改善箇所説明図

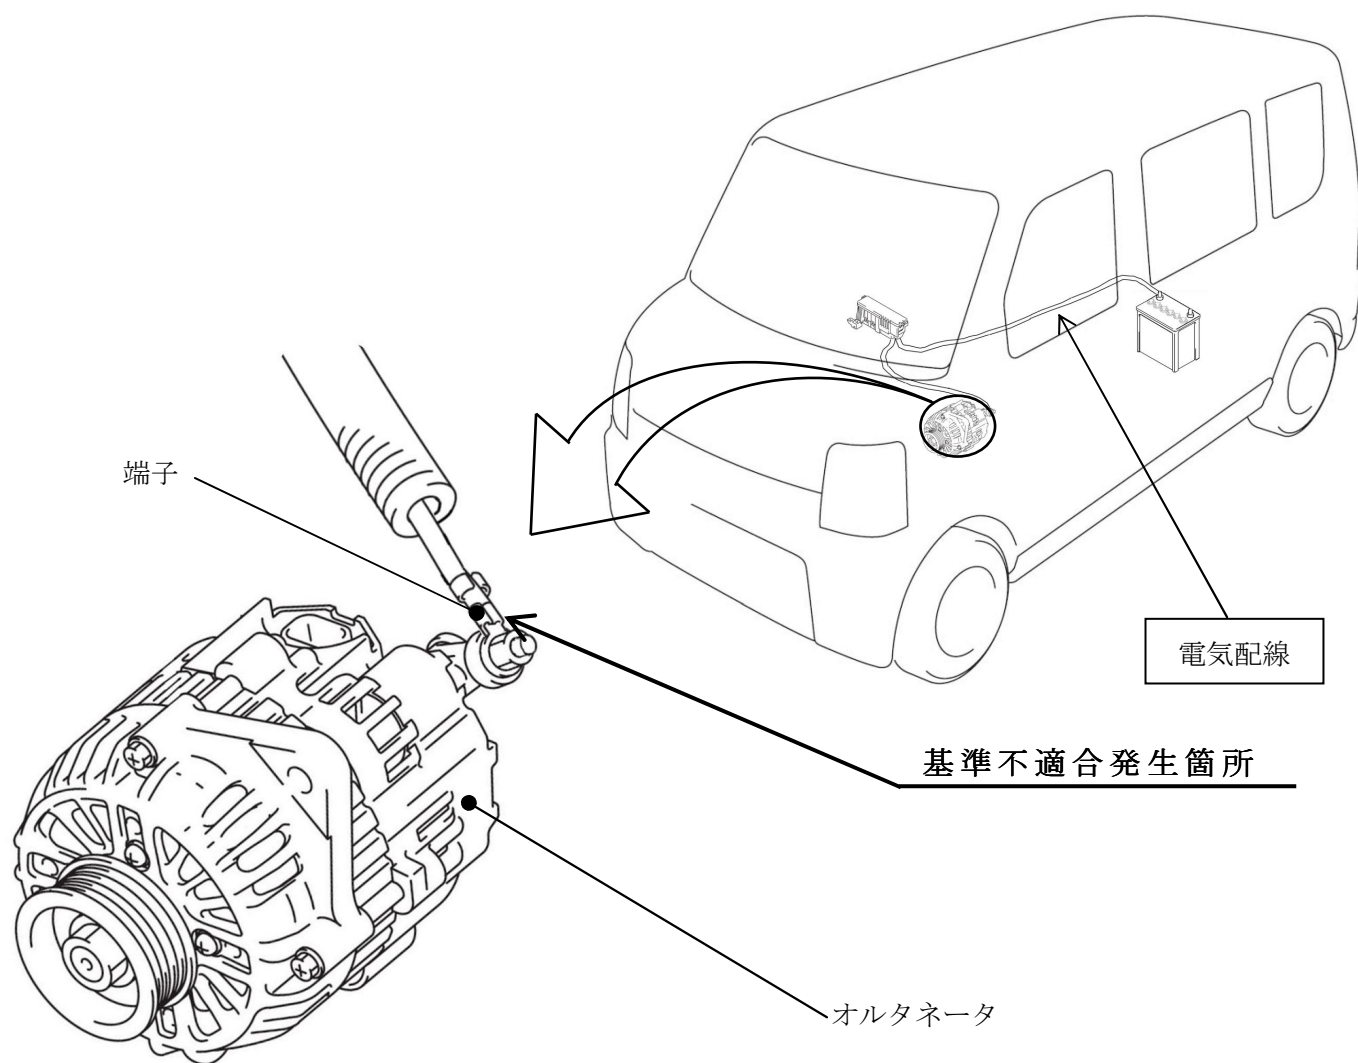
オルタネータ（発電機）に接続する電気配線の端子のかしめ力が不足しているため、当該端子のかしめ部が酸化し、断線する場合がある。そのため、バッテリーが充電されなくなり、そのまま使用を続けると、原動機が停止し、再始動できなくなる

全車両、当該配線の端子を切除して配線端部を保護処理し、対策された電気配線を追加する。

識別：追加電気配線の端子キャップの色で容易に識別できるため、特別な識別は行なわない。
（改善前は黒、改善後は灰色）
